À l'attention de:  
Commission d'Enquête Publique du Parc éolien de  
Saint-Sulpice-les-Feuilles

Observations du collectif Vent Libre

Voici nos observations, elles concernent le volet paysager d'une part, et le modèle potentiel des éoliennes choisies, à faible garde au sol.

## Vue 9 de LIF :

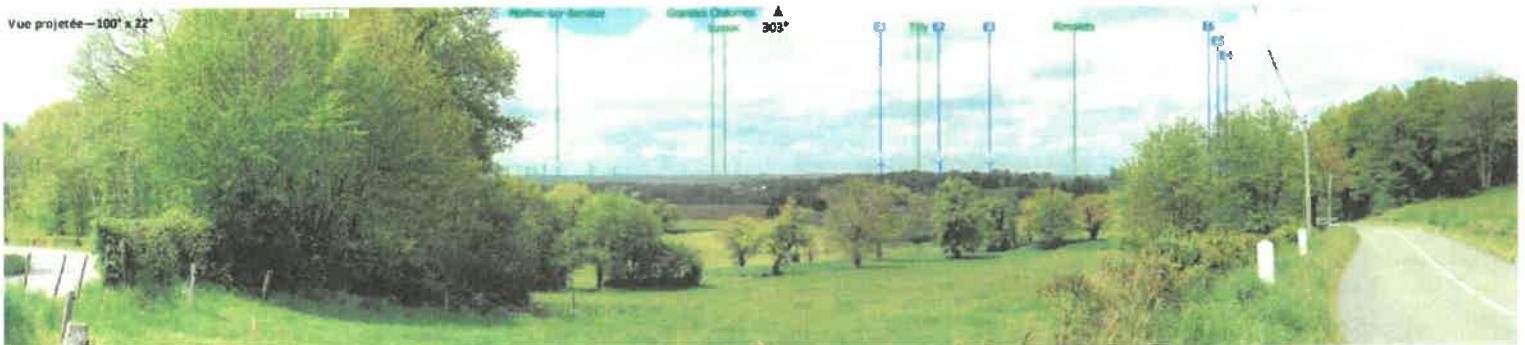
Il y a là véritablement un groupé de projets éoliens qui attireront mutuellement l'attention les uns sur les autres.

Nous sommes censé être en observation depuis un site classé et présentant un paysage ouvert et remarquable.

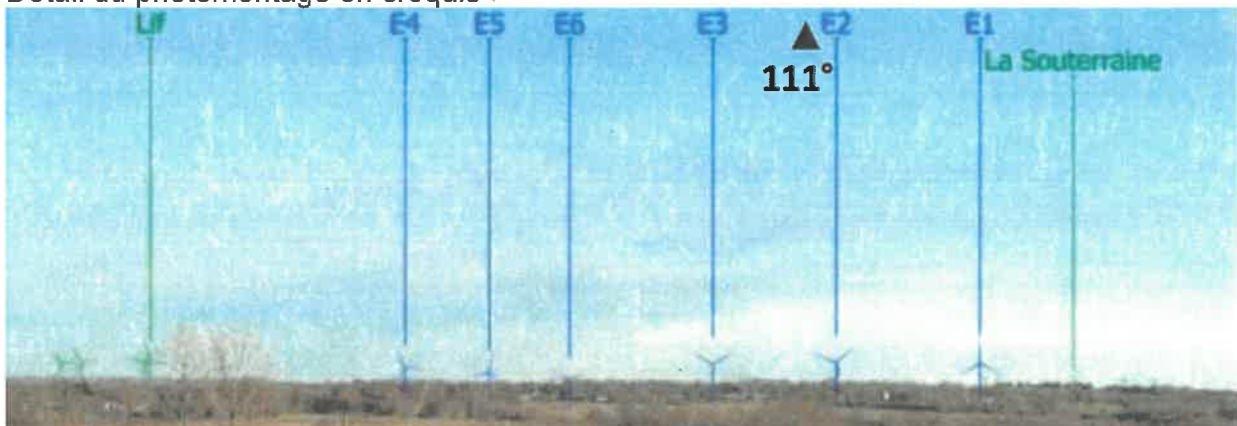
Le photomontage n°165 est une vraie atteinte au patrimoine et au paysage. Les projets de Mailhac-sur-Benaize à 13,2 km et du pétitionnaire à 5,85 km donnent une image brouillée en vue directe sur le château classé de Vareilles, tandis que le projet de LIF à 2,68 km est totalement prégnant.

#### Vue 61 : Effets cumulés depuis la zone d'implantation potentielle du projet de Lif (page de droite)

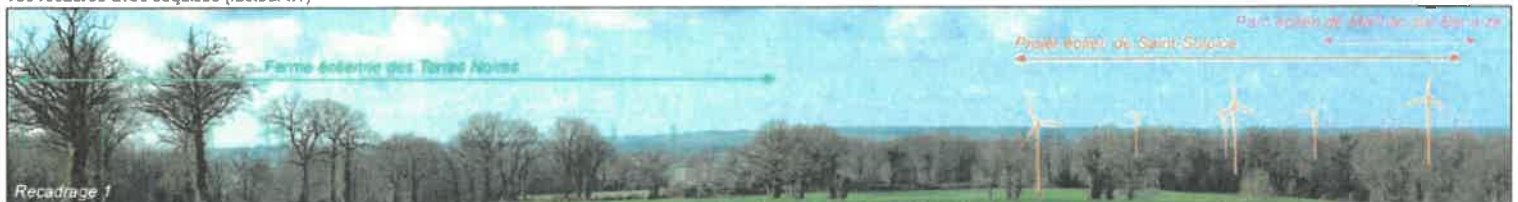
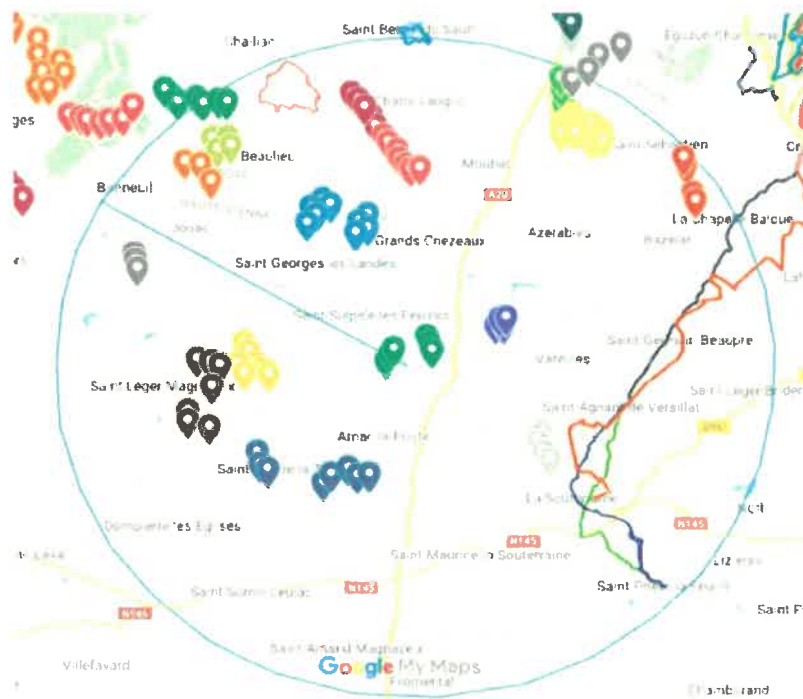
La vue 61 en croquis de LIF montre aussi une intervisibilité depuis LIF vers le projet du pétitionnaire, mais plus globalement, la présence de plusieurs projets dans l'aire rapprochée de moins de 5 km :
